改善箇所説明図

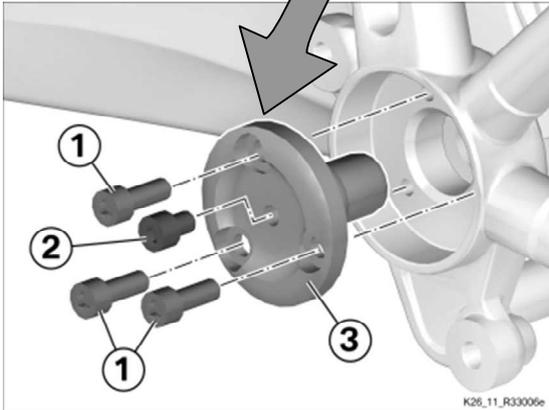
メインフレームにおいて、スイングアームピボット取付部のテーパ部分が狭いため、スイングアームピボットが適切な位置決めができないまま取り付けられているものがある。そのため、ピボット用固定ボルトの軸力が不足し、そのままの状態で使用を続けると、走行振動等により当該ボルトが緩み、スイングアームにがたつきが生じ、ホイールが振れ、最悪の場合、走行安定性を損ない転倒するおそれがある。

全車両、ピボット用固定ボルトを取り外して清掃し、ボルトに緩み止め剤を塗布して、スイングアームピボットを正しい位置に合わせ、適正トルクで均等に締め付ける。

スイングアームピボットに白ペイントマークを付ける。
